Asunto: Entrega de Documentación relacionada al Proyecto: Construcción del Edificio Administrativo Anexo de la Ciudad de Tegucigalpa, Honduras.

Oficio No. 023-GDP-SNE911-2018

Por este medio les doy a conocer las consultas realizadas hasta la fecha 08 de noviembre de 2018, para el proceso de Licitación denominado: “Construcción del Edificio Administrativo Anexo del Sistema Nacional de Emergencias Nueve, Uno, Uno (911) de la ciudad de Tegucigalpa, Honduras”, mismas que se detallan a continuación:

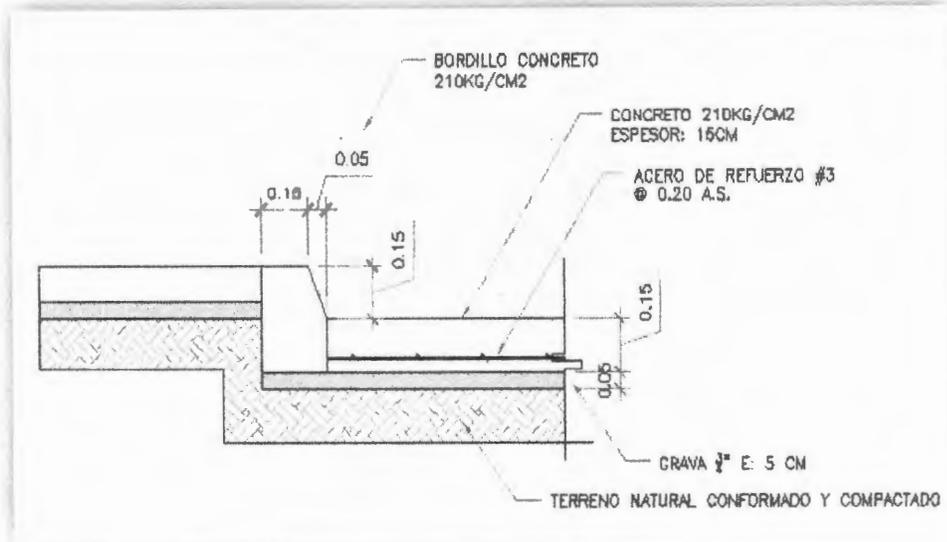
1. En el concepto de muro de retención, en formato de oferta, se especifica una columna C4 con doble anillo #3 a 30cms, sin embargo, en planos el anillo es sencillo y con separación a 20cms. ¿Cuál de estos armados hemos de respetar?

R= Considerar la columna como está en el detalle en el plano E02, de 40x40, 4#5 #3 a 20cms, anillo sencillo.
2. El detalle del concepto de Columna 0.40x0.40 4#5 y #3@30cms en puente peatonal no se encuentra en planos, el más cercano es la descripción de una columna C-4 con anillos @20cms. ¿Debemos ofertar conforme al formato de oferta o cambiamos este concepto a la descripción de una columna C-4?

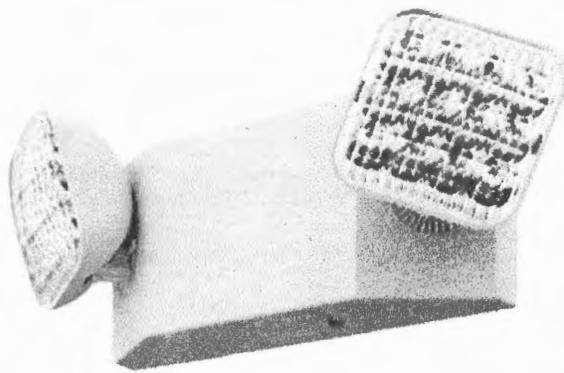
7. Según la tabla adjunta, los planos indican 8 sistemas separados. De estos, "Si" corresponde a que aparecen en las partidas presupuestarias, y "No" lo contrario. ¿Agregamos el suministro de estos equipos a la cotización? ¿Son equipos existentes previamente?

R= "Si" corresponde a que aparecen en las partidas presupuestarias, se deben incluir los equipos de aire acondicionado a la cotización, los Switch de datos deben incluir sistema PoE para alimentación de cámaras.
